EPB-ADVIES

1e ADVIES - 12/07/2022

NEUVILLESTRAAT, 8930 REKKEM

DRIE NIEUWBOUW WONINGEN

3D-MODEL

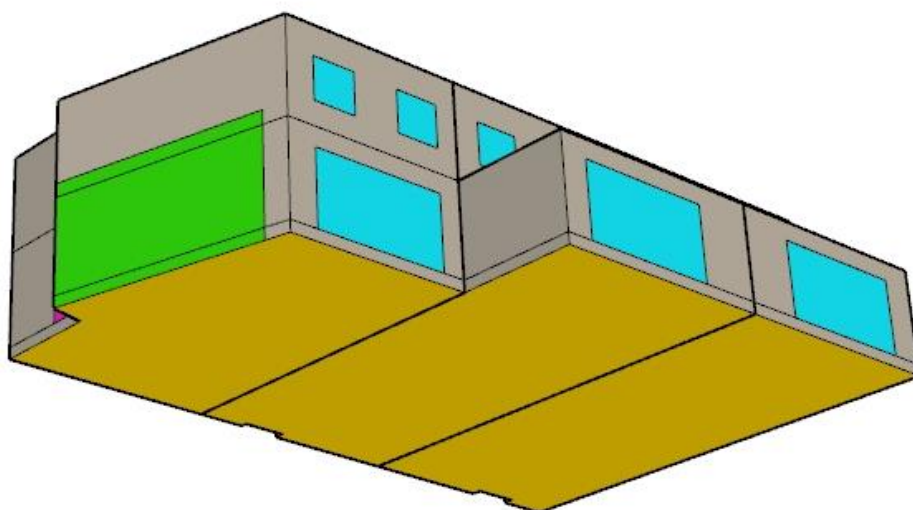
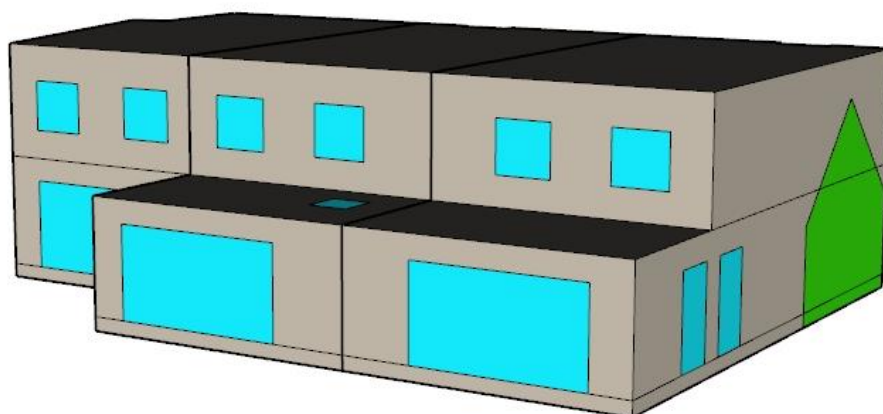
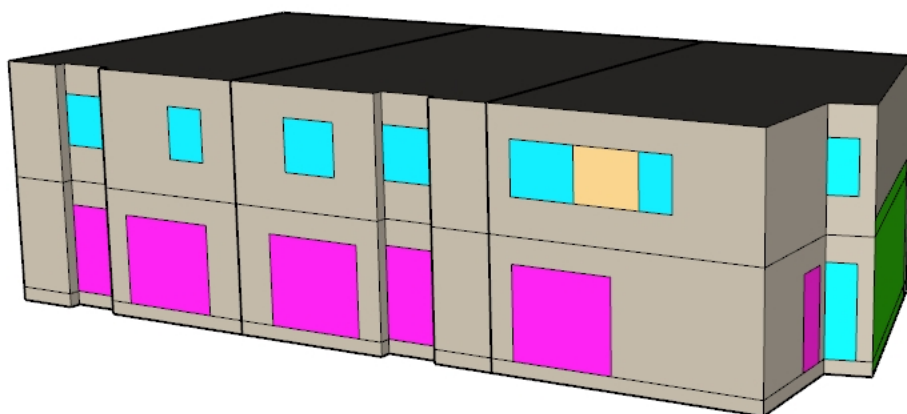
Op bijgaande 3D-beelden worden alle scheidingsconstructies afgebeeld. Dit zijn de constructies die het 'beschermd volume' afschermen van grond, onverwarmde ruimten of de buitenomgeving. Deze constructies worden op de volgende pagina's gedetailleerd beschreven.

Witte vlakken zijn bestaande scheidingsconstructies die niet worden vernieuwd en/of nageïsoleerd. Mocht dit wel het geval zijn, gelieve hier ons dan onmiddellijk van op de hoogte te brengen.

Er zijn eisen aan alle vernieuwde en/of nageïsoleerde constructies. Ook als dit niet vermeld stond op de ontwerpplannen!
